Oggetto: Progetto di un impianto eolico, costituito da 7 aerogeneratori di potenza unitaria di 6.00 MW, per una potenza complessiva di 42,00 MW, da realizzarsi nelle contrade di Stripparia nel Comune di Caltavuturo (PA) e di Pizzo Campanella nel Comune di Polizzi Generosa (PA) e delle opere di connessione alla RTN nei Comuni di Castellana Sicula (PA), Villalba (CL) e Mussomeli (CL).

Modulo per la presentazione delle osservazioni per i piani/programmi/progetti sottoposti a procedimenti di valutazione ambientale di competenza statale

TESTO DELL'OSSERVAZIONE

Fig 1 Interferenza vicinanza WTG C02 con Caltavuturo1

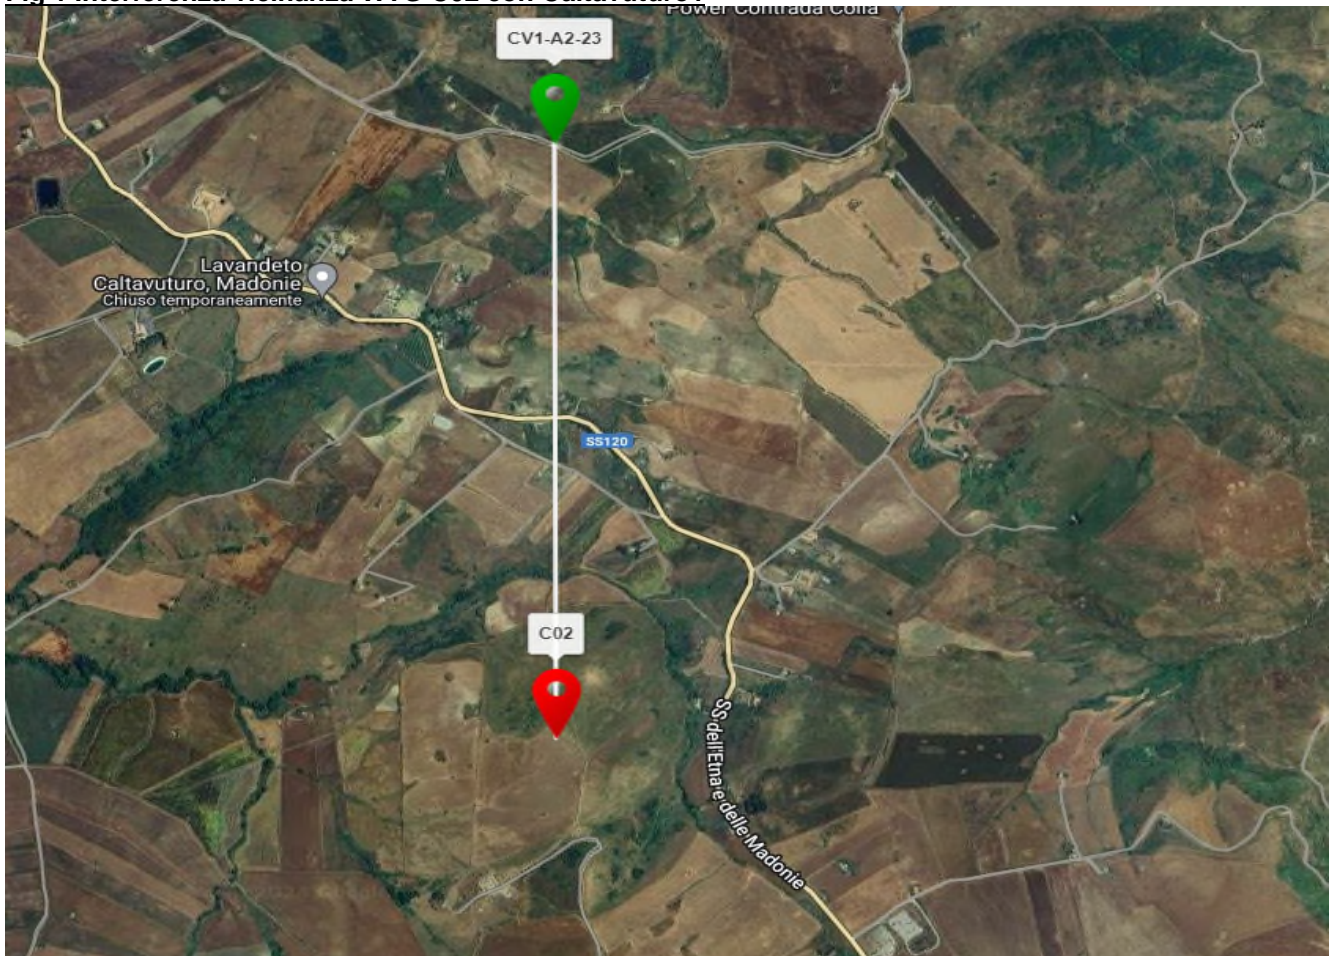
Lo sviluppo dell'impianto eolico in iter autorizzativo comprometterebbe i diritti acquisiti da EGPI circa l'esercizio degli impianti eolici di Caltavuturo 1 e 2, in ragione delle motivazioni di seguito riportate, con riserva da parte della scrivente Società di presentare possibili motivi integrativi di opposizione. A titolo esemplificativo e non esaustivo si fa presente che l'impianto in sviluppo di cui al progetto prevede l'installazione di più aerogeneratori in prossimità di 10 WTG degli impianti eolici di cui è titolare EGPI, ed essendo le turbine proposte di dimensioni e di potenza molto elevate, da una prima analisi, emerge che la futura installazione delle stesse aumenterebbe la total TI "intensità di turbolenza", con conseguente diminuzione della producibilità degli impianti di EGPI per effetto SCIA, aumento di costi di esercizio e riduzione della vita utile delle macchine. Nello specifico rileviamo a) distanze tra le macchine eoliche in esercizio e le macchine eoliche in progetto anche meno di un KM, b) una WTG dell'impianto eolico di EGPI è coinvolta per effetto SCIA da più macchine eoliche in progetto, come risulta da tabella sottostante, amplificando quindi gli effetti negativi sulle altre WTG. cfr fig 1 e 2

Fig 3 Interferenza vicinanza WTG C01-C02-C03 con Repowering Caltavuturo 1 e 2

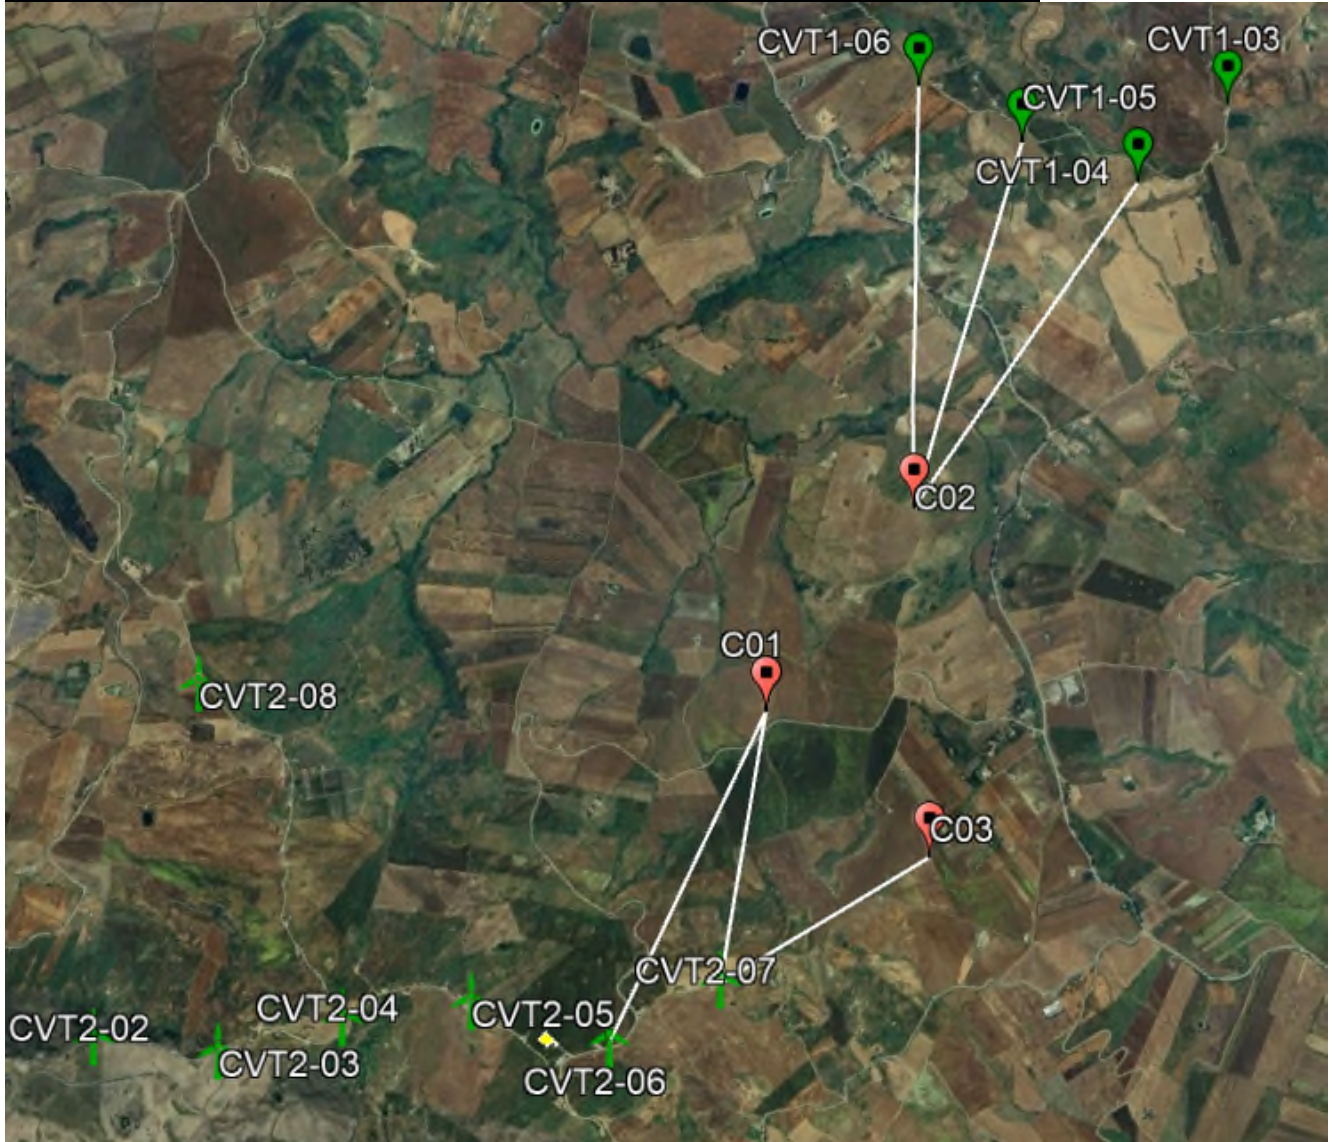
A seguito dei repowering, l'eventuale presenza del parco eolico in sviluppo comporterebbe un aggravio delle interferenze descritte al suddetto punto 1. Infatti, i nuovi aerogeneratori, di dimensioni maggiori rispetto agli attuali, necessitano di interdistanze maggiori.

TABELLA DISTANZE		
DA: WTG COMPETITOR	METRI LINEA D'ARIA	A: WTG EGP Repowering
C01	1510	CVT2-06
	1140	CVT2-07
C03	1010	CVT2-07
C02	1700	CVT1-04
	1650	CVT1-05
	1840	CVT1-06
